川内原子力発電所1号炉、2号炉審査資料	
資料番号	TTS-046
提出年月日	2023年10月11日

川内原子力発電所1号炉及び2号炉

標準応答スペクトルを考慮した地震動評価について (補足説明資料)

川内原子力発電所1号炉及び2号炉 設置変更許可申請書 比較表
 (標準応答スペクトルを考慮した地震動評価)

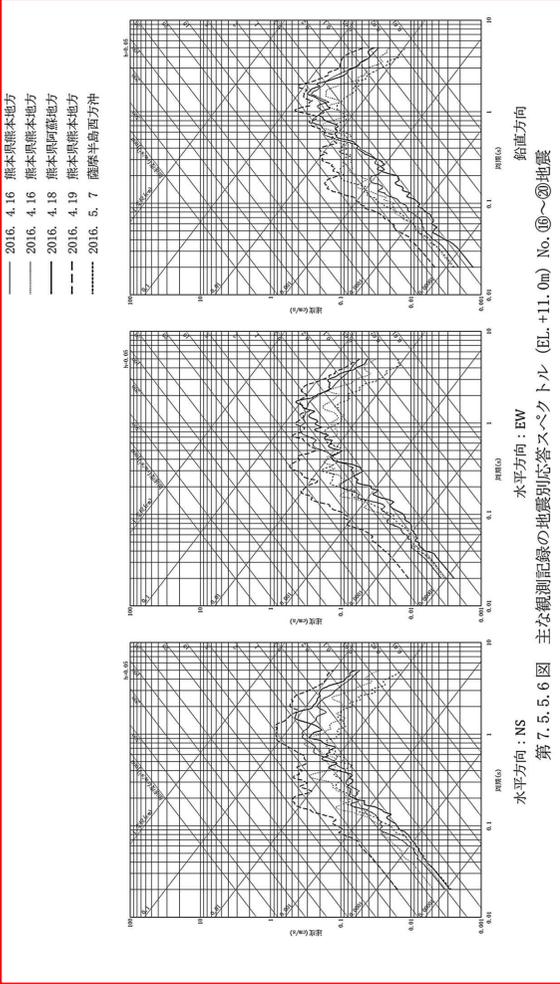
既許可申請書 (平成 29 年 2 月 8 日許可)	当初申請書 (令和 3 年 4 月 26 日申請)	今回補正申請書 (案)	備考
		<p> 2016.11.14 震源半島西方沖 2015.11.15 震源半島西方沖 2016.4.14 熊本地震：前震 2016.4.14 熊本西熊本地方 2016.4.15 熊本県熊本地方 </p> <p> 水平方向：NS 水平方向：EW 鉛直方向 </p> <p> 第 7.5.5.4 図 主な観測記録の地震別応答スペクトル (El.+11.0m) No.⑥~⑩ </p>	<p>・ (B-5) 既許可以降 に取得した地震観 測記録等の反映</p>

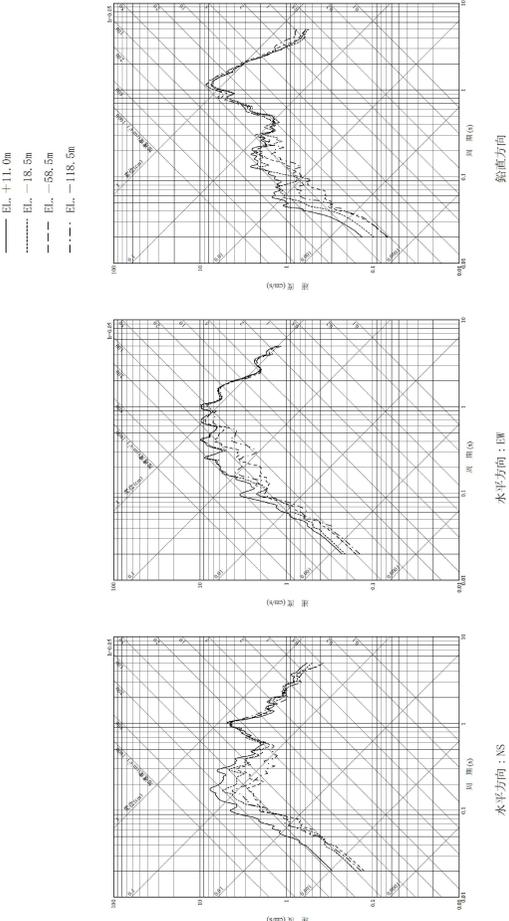
既許可申請書 (平成 29 年 2 月 8 日許可)	当初申請書 (令和 3 年 4 月 26 日申請)	今回補正申請書 (案)	備考
		<p> 2016. 4. 16 熊本地震: 本震 2016. 4. 16 熊本限熊本地方 2016. 4. 16 熊本限熊本地方 2016. 4. 16 熊本限阿蘇地方 2016. 4. 16 熊本限阿蘇地方 </p> <p> 水平方向: NS 水平方向: EW 鉛直方向 </p> <p> 第 7. 5. 5. 5 図 主な観測記録の地震別応答スペクトル (E.L. +11. 0m) No. ①~⑤地震 </p>	<p>・ (B-5) 既許可以降 に取得した地震観 測記録等の反映</p>

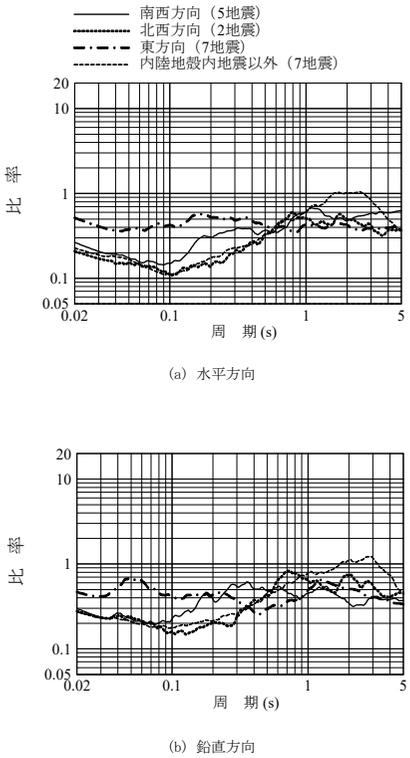
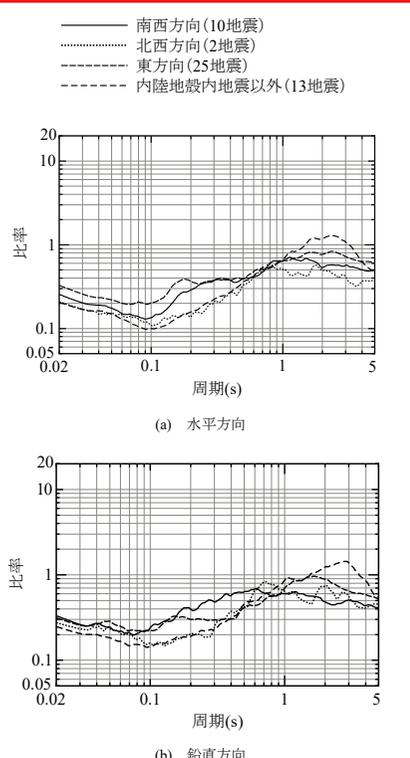
既許可申請書 (平成 29 年 2 月 8 日許可)	当初申請書 (令和 3 年 4 月 26 日申請)	今回補正申請書 (案)	備考
		 <p>第 7.5.5.6 図 主な観測記録の地震別応答スペクトル (E.L. +11.0m) No. ⑤~⑧地震</p> <p>水平方向：NS 水平方向：EW 新直方向</p>	<p>・ (B-5) 既許可以降 に取得した地震観 測記録等の反映</p>

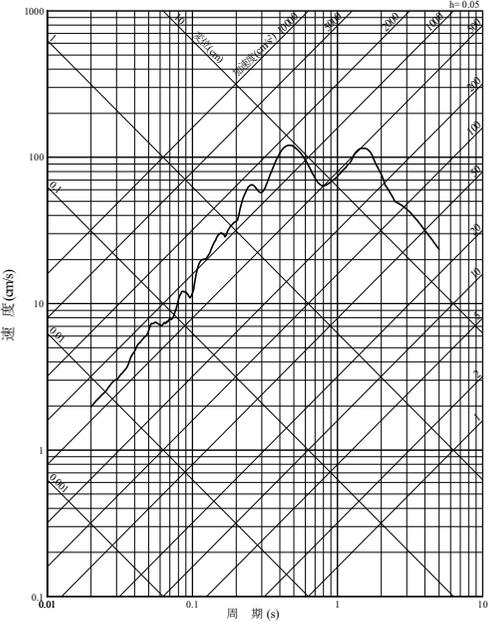
既許可申請書 (平成 29 年 2 月 8 日許可)	当初申請書 (令和 3 年 4 月 26 日申請)	今回補正申請書 (案)	備考
<p>— 加藤ほか(2004)による応答スペクトル</p> <p>第 7.5.6.36 図 加藤ほか(2004)に基づき敷地における地盤特性を考慮して評価した 応答スペクトル (水平方向)</p>		<p>(削除)</p>	<p>・(C-1)加藤ほか(2004) に関する記載の削除</p>

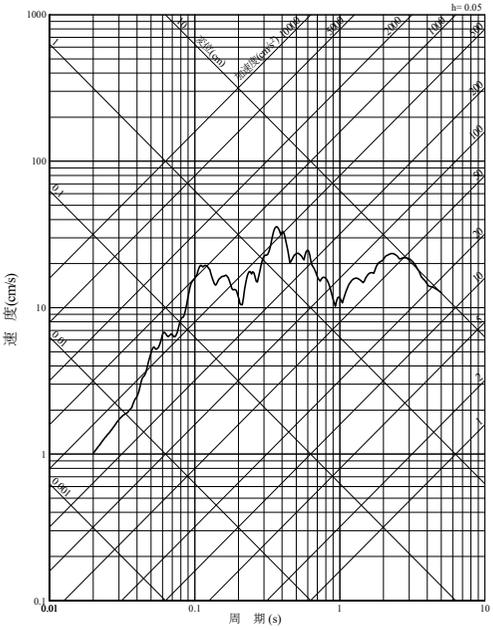
既許可申請書 (平成 29 年 2 月 8 日許可)	当初申請書 (令和 3 年 4 月 26 日申請)	今回補正申請書 (案)	備考
<p>— 加藤ほか(2004)による応答スペクトル</p>  <p>第 7.5.6.37 図 加藤ほか(2004)に基づき敷地における地盤特性を考慮して評価した 応答スペクトル (鉛直方向)</p>		<p>(削除)</p>	<p>・(C-1)加藤ほか(2004) に関する記載の削除</p>

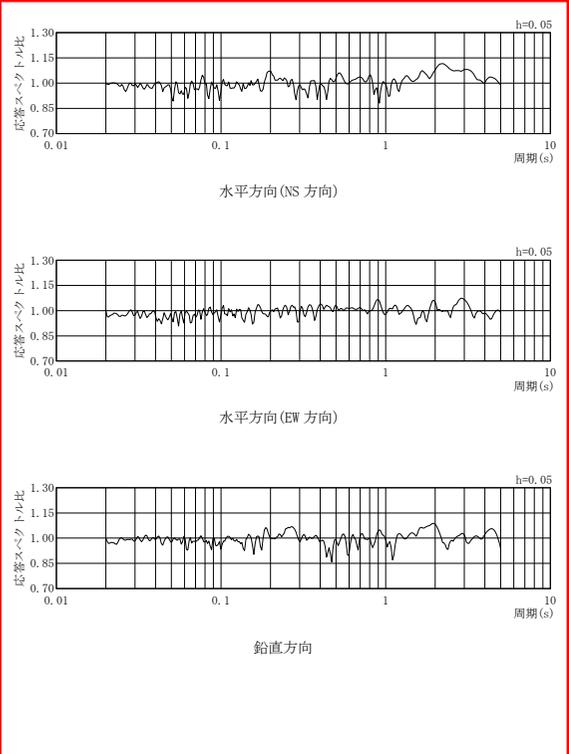
既許可申請書 (平成 29 年 2 月 8 日許可)	当初申請書 (令和 3 年 4 月 26 日申請)	今回補正申請書 (案)	備考
	 <p>水平方向</p> <p>鉛直方向</p> <p>第 7.5.6.40 図 標準応答スペクトルに対する模擬地震波の応答スペクトル比</p>	 <p>水平方向</p> <p>鉛直方向</p> <p>第 7.5.6.38 図 標準応答スペクトルに対する模擬地震波の応答スペクトル比 (一様乱数の位相を持つ正弦波の重ね合わせによる模擬地震波)</p>	<ul style="list-style-type: none"> ・(A-2)標準応答スペクトルを考慮した地震動の検討の追加 ・図表番号の変更 ・(B-4)模擬地震波の作成及び選定に関する記載の変更・充実(模擬地震波の振幅包絡線の経時的変化 M6.9 ⇒M7.0 に伴う変更)

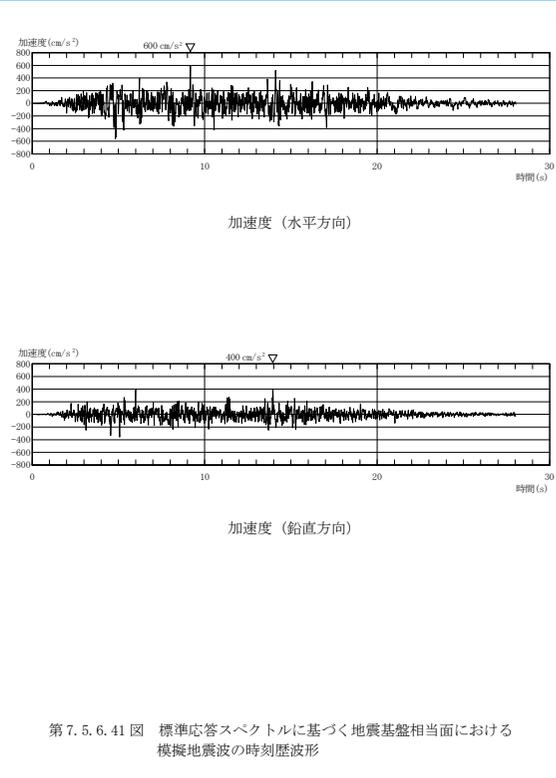
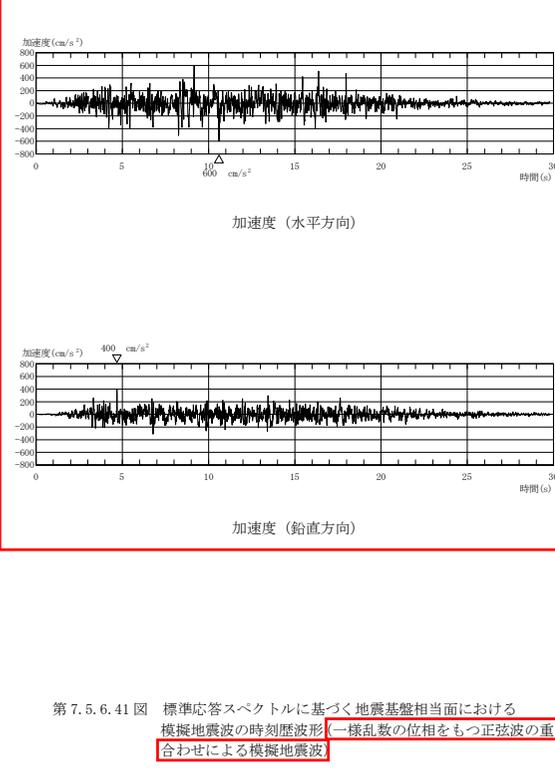
既許可申請書 (平成 29 年 2 月 8 日許可)	当初申請書 (令和 3 年 4 月 26 日申請)	今回補正申請書 (案)	備考
		 <p>第 7.5.6.39 図 標準応答スペクトルに対する模擬地震波の応答スペクトル比 (実観測記録の位相を用いた模擬地震 1997 年 3 月鹿児島県北西部地震)</p>	<p>・(B-4)模擬地震波の作成及び選定に関する記載の変更・充実</p>

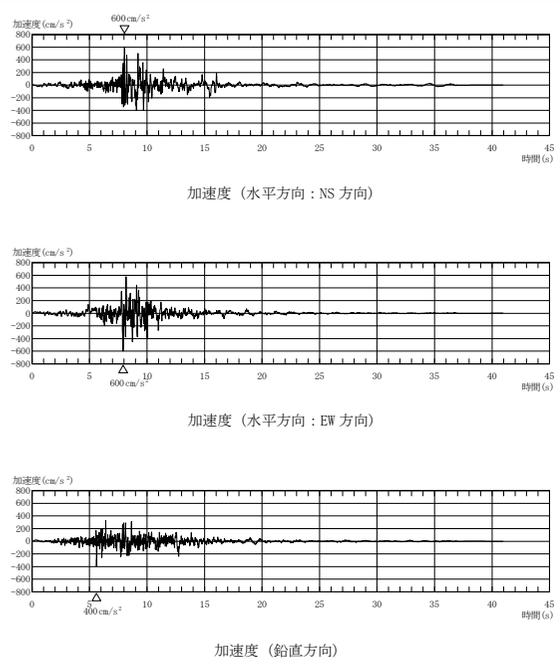
既許可申請書 (平成 29 年 2 月 8 日許可)	当初申請書 (令和 3 年 4 月 26 日申請)	今回補正申請書 (案)	備考
		 <p>第 7.5.6.40 図 標準応答スペクトルに対する模擬地震波の応答スペクトル比 (実観測記録の位相を用いた模擬地震 1997 年 5 月鹿児島県北西部地震)</p>	<p>・(B-4)模擬地震波の作成及び選定に関する記載の変更・充実</p>

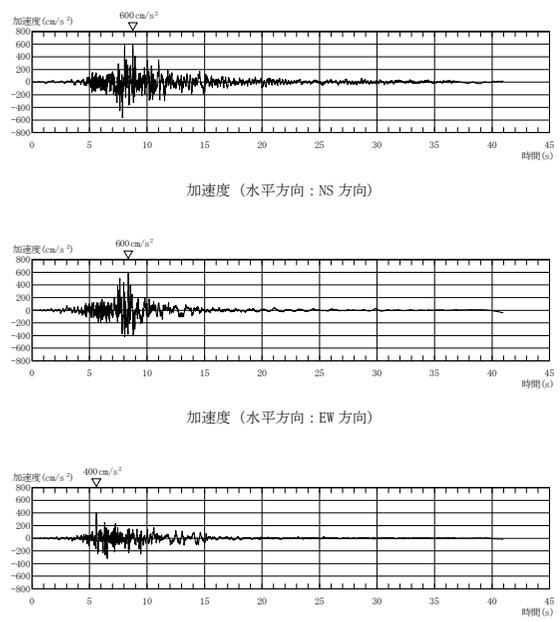
既許可申請書 (平成 29 年 2 月 8 日許可)	当初申請書 (令和 3 年 4 月 26 日申請)	今回補正申請書 (案)	備考
	 <p data-bbox="752 1054 1218 1094">第 7.5.6.41 図 標準応答スペクトルに基づく地震基盤相当面における模擬地震波の時刻歴波形</p>	 <p data-bbox="1335 1034 1861 1094">第 7.5.6.41 図 標準応答スペクトルに基づく地震基盤相当面における模擬地震波の時刻歴波形 (一様乱数の位相をもつ正弦波の重ね合わせによる模擬地震波)</p>	<ul style="list-style-type: none"> ・(A-2)標準応答スペクトルを考慮した地震動の検討の追加 ・(B-4)模擬地震波の作成及び選定に関する記載の変更・充実(模擬地震波の振幅包絡線の経時的变化 M6.9 ⇒M7.0 に伴う変更)

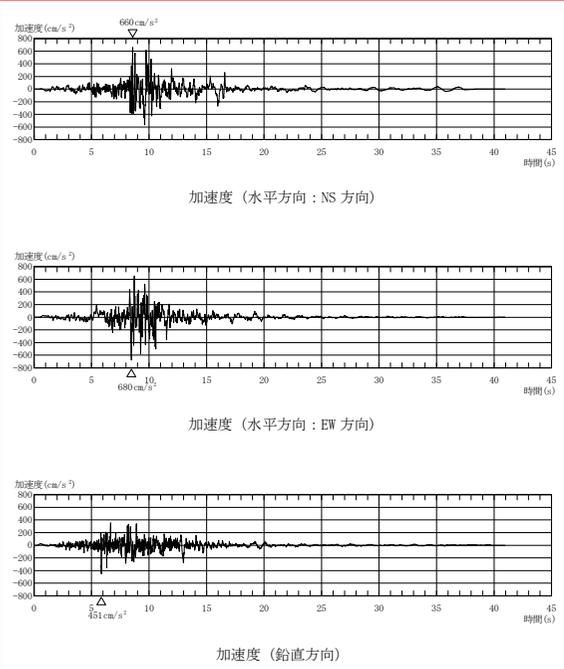
既許可申請書 (平成 29 年 2 月 8 日許可)	当初申請書 (令和 3 年 4 月 26 日申請)	今回補正申請書 (案)	備考
		 <p>第 7.5.6.43 図 標準応答スペクトルに基づく地震基盤相当面における 模擬地震波の時刻歴波形 (実観測記録の位相を用いた模擬地 震波 1997 年 5 月鹿児島県北西部地震)</p>	<p>・(B-4)模擬地震波の作成及び選定に関する記載の変更・充実</p>

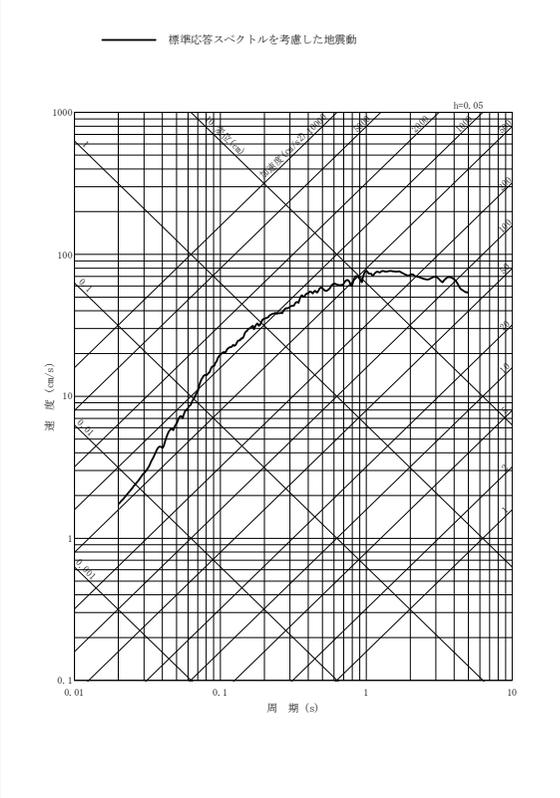
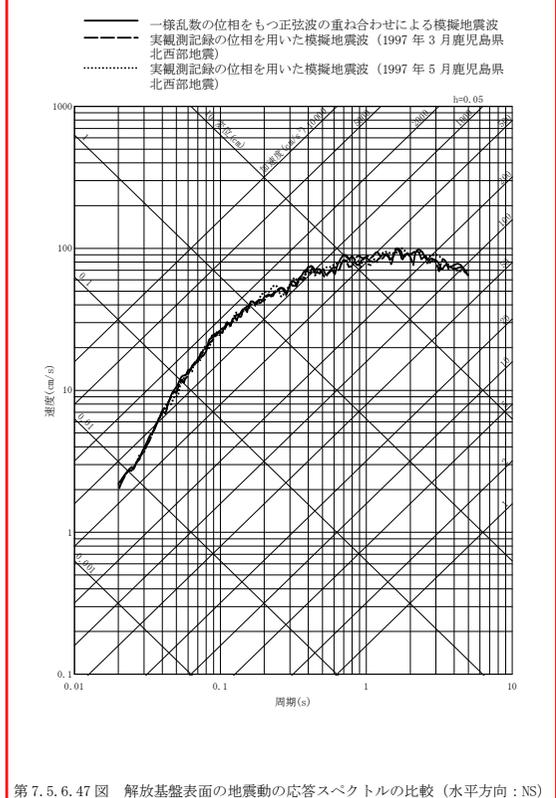
既許可申請書 (平成 29 年 2 月 8 日許可)	当初申請書 (令和 3 年 4 月 26 日申請)	今回補正申請書 (案)	備考
		 <p>加速度 (水平方向 : NS 方向)</p> <p>加速度 (水平方向 : EW 方向)</p> <p>加速度 (鉛直方向)</p> <p>第 7.5.6.45 図 解放基盤表面の地震動の時刻歴波形 (実観測記録の位相を用いた模擬地震波 1997 年 3 月鹿児島県北西部地震)</p>	<p>・(B-4)模擬地震波の作成及び選定に関する記載の変更・充実</p>

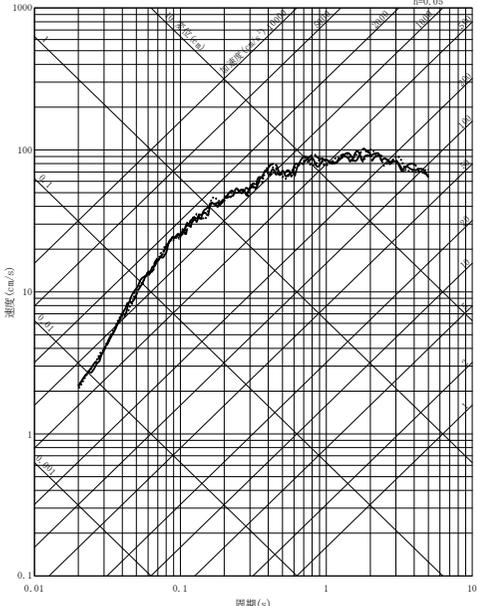
既許可申請書 (平成 29 年 2 月 8 日許可)	当初申請書 (令和 3 年 4 月 26 日申請)	今回補正申請書 (案)	備考
		<div data-bbox="1290 284 1859 1114" style="border: 2px solid red; padding: 5px;"> <p style="text-align: center;">加速度 (水平方向 : NS 方向)</p> <p style="text-align: center;">加速度 (水平方向 : EW 方向)</p> <p style="text-align: center;">加速度 (鉛直方向)</p> <p>第 7.5.6.46 図 解放基盤表面の地震動の時刻歴波形 (実観測記録の位相を用いた模擬地震波 1997 年 5 月鹿児島県北西部地震)</p> </div>	<p>・(B-4)模擬地震波の作成及び選定に関する記載の変更・充実</p>

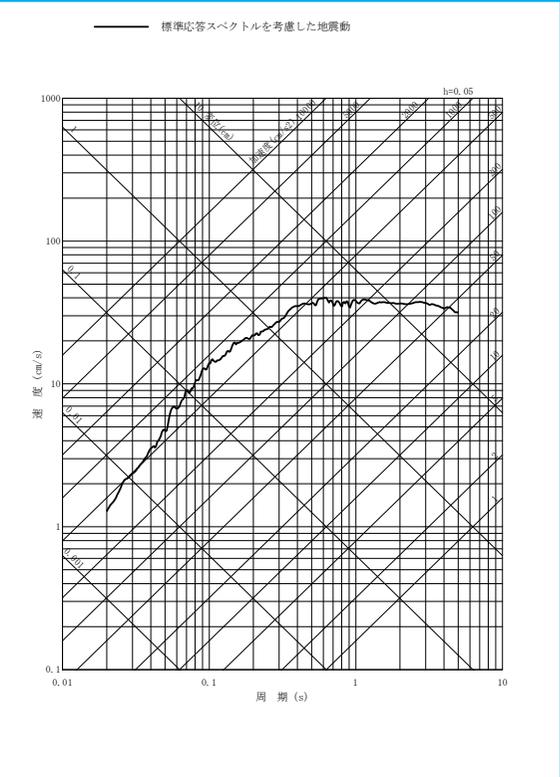
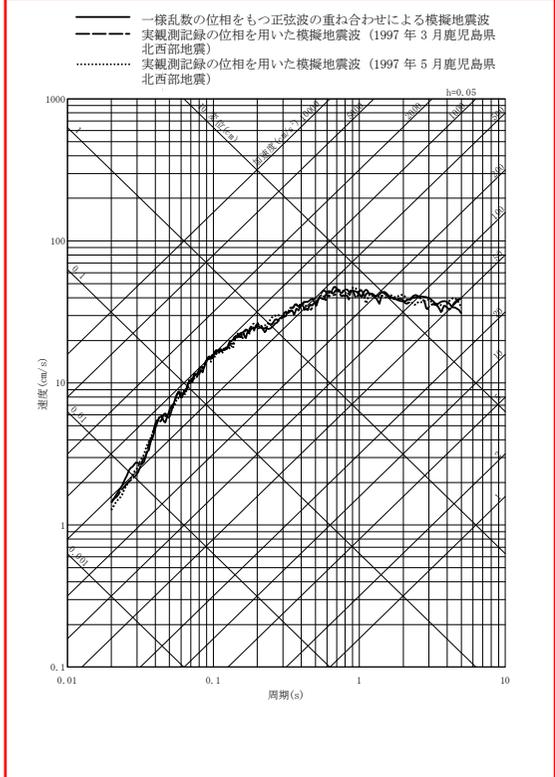
既許可申請書 (平成 29 年 2 月 8 日許可)	当初申請書 (令和 3 年 4 月 26 日申請)	今回補正申請書 (案)	備考
	 <p data-bbox="784 1053 1176 1093">第 7.5.6.42 図 標準応答スペクトルを考慮した地震動の 応答スペクトル (水平方向)</p>	 <p data-bbox="1299 1029 1836 1045">第 7.5.6.47 図 解放基盤表面の地震動の応答スペクトルの比較 (水平方向: NS)</p>	<ul style="list-style-type: none"> ・(A-2)標準応答スペクトルを考慮した地震動の検討の追加 ・図表番号の変更 ・(B-4)模擬地震波の作成及び選定に関する記載の変更・充実

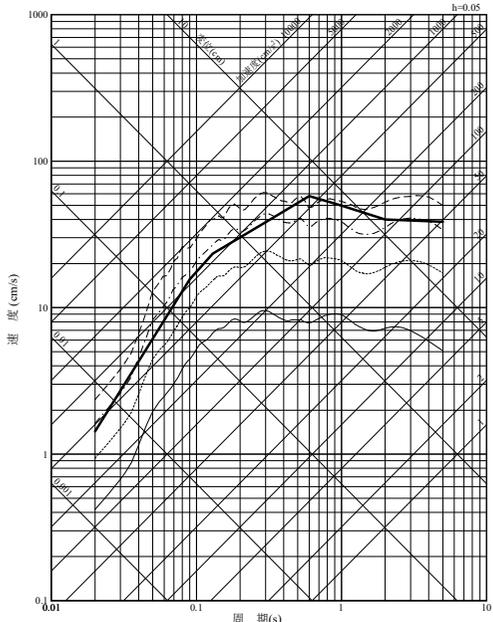
既許可申請書 (平成 29 年 2 月 8 日許可)	当初申請書 (令和 3 年 4 月 26 日申請)	今回補正申請書 (案)	備考
	 <p data-bbox="779 1050 1167 1093">第 7.5.6.43 図 標準応答スペクトルを考慮した地震動の 応答スペクトル (鉛直方向)</p>	 <p data-bbox="1317 1029 1825 1050">第 7.5.6.49 図 解放基盤表面の地震動の応答スペクトルの比較 (鉛直方向)</p>	<ul style="list-style-type: none"> ・(A-2)標準応答スペクトルを考慮した地震動の検討の追加 ・図表番号の変更 ・(B-1)標準応答スペクトルを考慮した地震動の設定に関する記載の充実

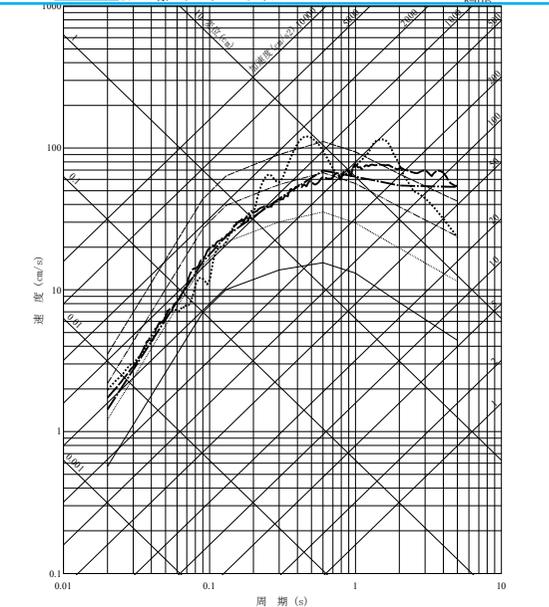
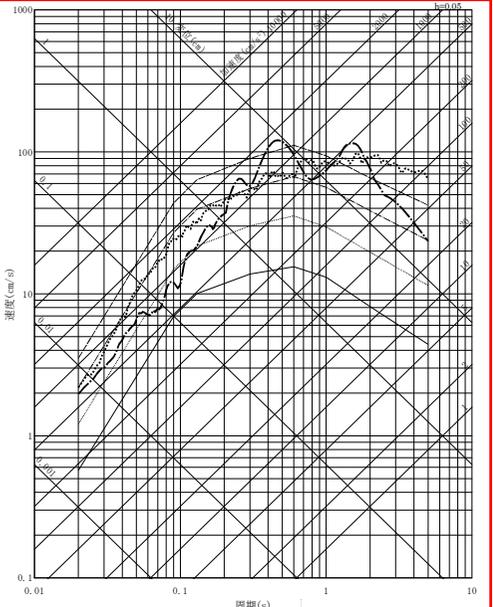
既許可申請書 (平成 29 年 2 月 8 日許可)	当初申請書 (令和 3 年 4 月 26 日申請)	今回補正申請書 (案)	備考
 <p>第 7.5.6.40 図 原子力安全基盤機構(2005)による領域区分</p>		<p>(削除)</p>	<p>・(C-2)原子力安全基盤機構(2005)に関する記載の削除</p>

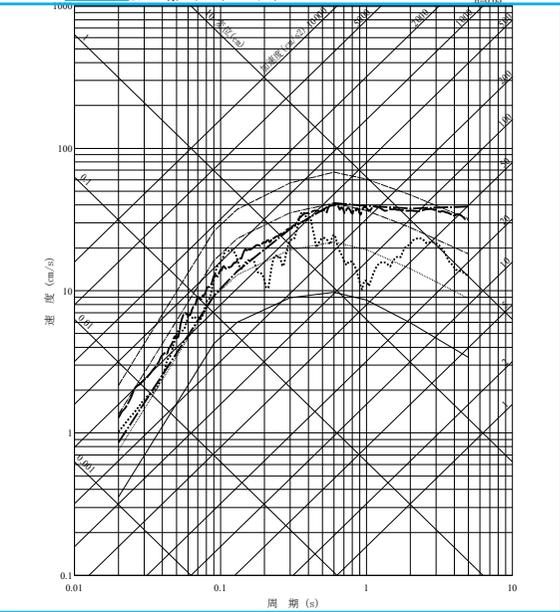
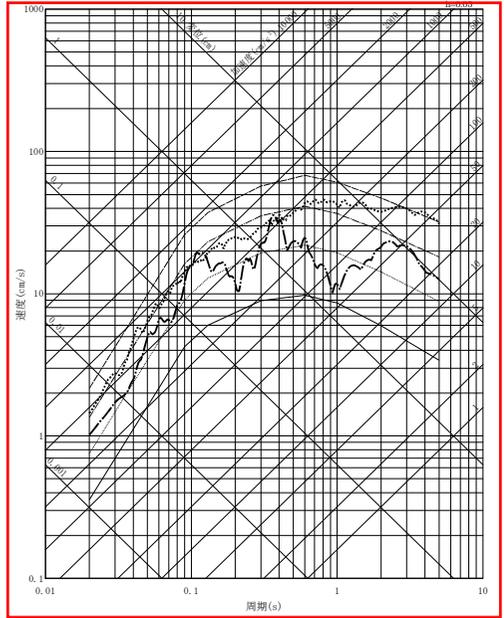
既許可申請書 (平成 29 年 2 月 8 日許可)	当初申請書 (令和 3 年 4 月 26 日申請)	今回補正申請書 (案)	備考
<p> 震源を特定せず策定する地震動 (加藤ほか(2004)による応答スペクトル) 10⁻³ 様ハザードスペクトル 10⁻⁴ 様ハザードスペクトル 10⁻⁵ 様ハザードスペクトル 10⁻⁶ 様ハザードスペクトル </p>  <p>第 7.5.6.41 図 震源を特定せず策定する地震動の年超過確率 (原子力安全基盤機構 (2005)による地震基盤における評価との比較、水平方向)</p>		<p>(削除)</p>	<p>・(C-2)原子力安全基盤機構(2005)に関する記載の削除</p>

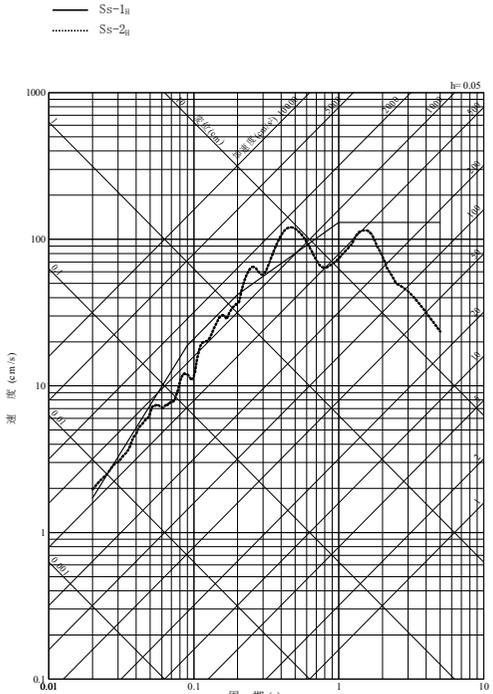
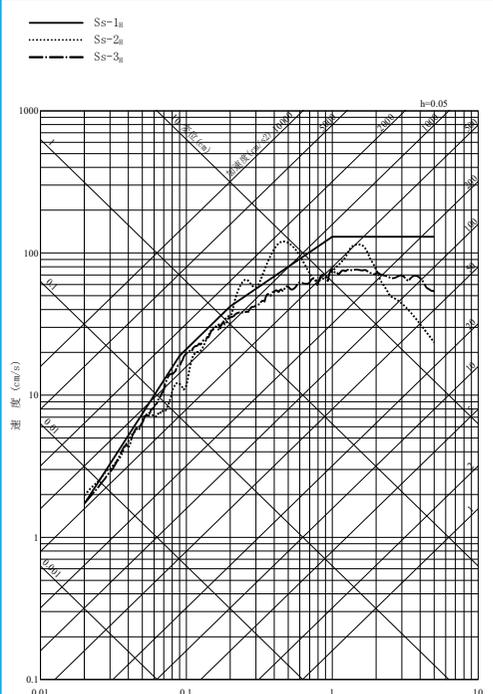
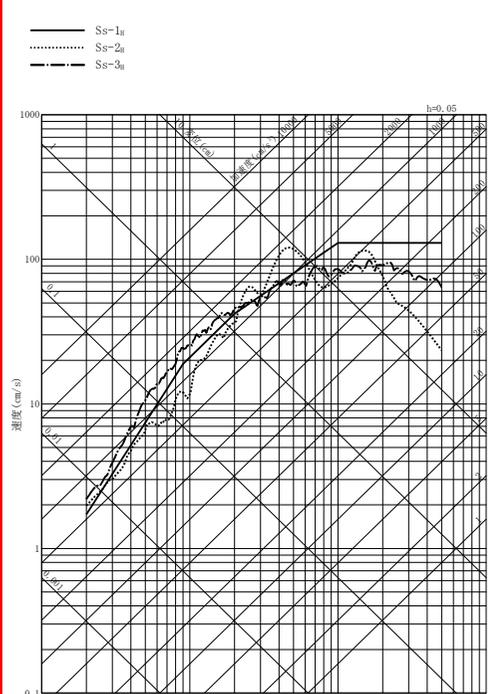
既許可申請書 (平成 29 年 2 月 8 日許可)	当初申請書 (令和 3 年 4 月 26 日申請)	今回補正申請書 (案)	備考
<p>第 7.5.6.53 図 基準地震動 Ss-1 の設計用応答スペクトルと「震源を特定せず策定する地震動」の応答スペクトル (水平方向)</p>	<p>第 7.5.6.57 図 基準地震動 Ss-1 の設計用応答スペクトルと「震源を特定せず策定する地震動」の応答スペクトル (水平方向)</p>	<p>第 7.5.6.61 図 基準地震動 Ss-1 の設計用応答スペクトルと「震源を特定せず策定する地震動」の応答スペクトル (水平方向)</p>	<ul style="list-style-type: none"> ・(A-2)標準応答スペクトルを考慮した地震動の検討の追加 ・図表番号の変更 ・(C-1)加藤ほか(2004)に関する記載の削除 ・標準応答スペクトルを考慮した地震動の見直し
